改善箇所説明図

基準不適合発生箇所

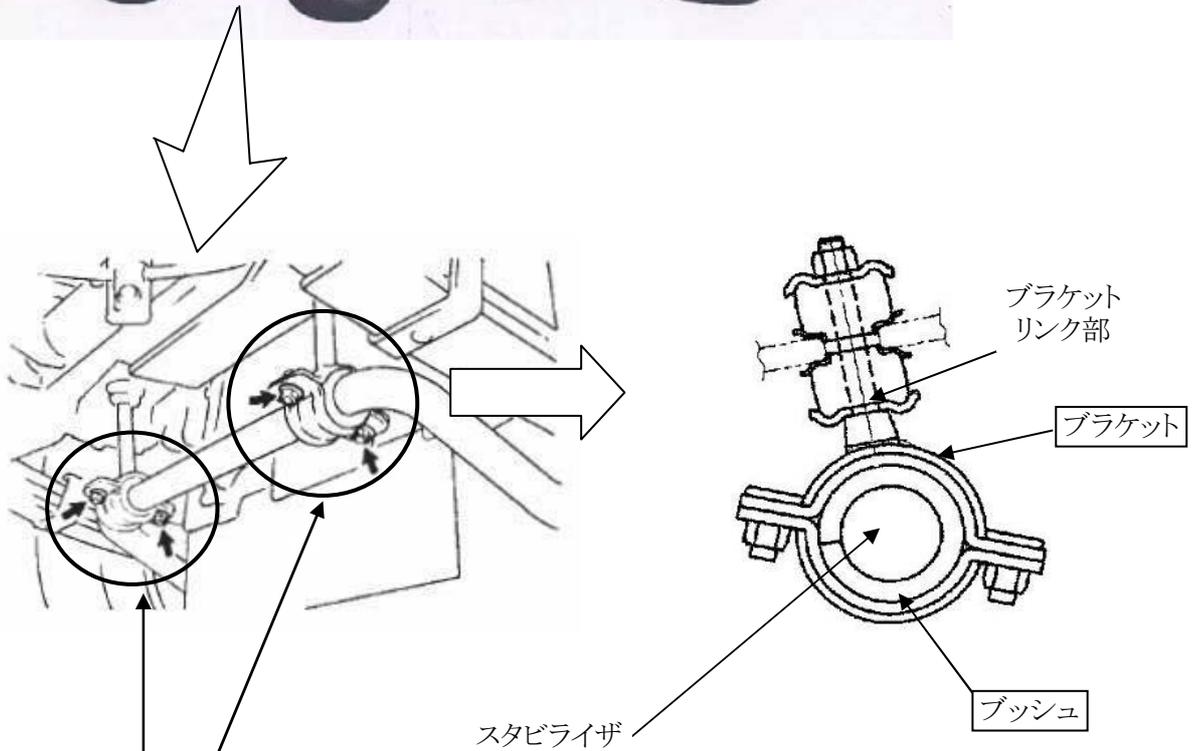
スタビライザを車台に固定するリンク機構のブッシュの寸法が不適切なため、フロントサスペンションが上下する際にブッシュ部の摺動が悪いものがある。そのため、当該リンク機構に過大な応力が発生して折損することがあり、最悪の場合、二カ所のリンク機構が折損してスタビライザが落下するおそれがある。

全車両、当該ブッシュを点検し、該当するものは対策品と交換するとともに、ブラケットを対策品並びに新品に交換する。

識別: ブッシュ取付ブラケット下部に黄色ペイントを塗布する。
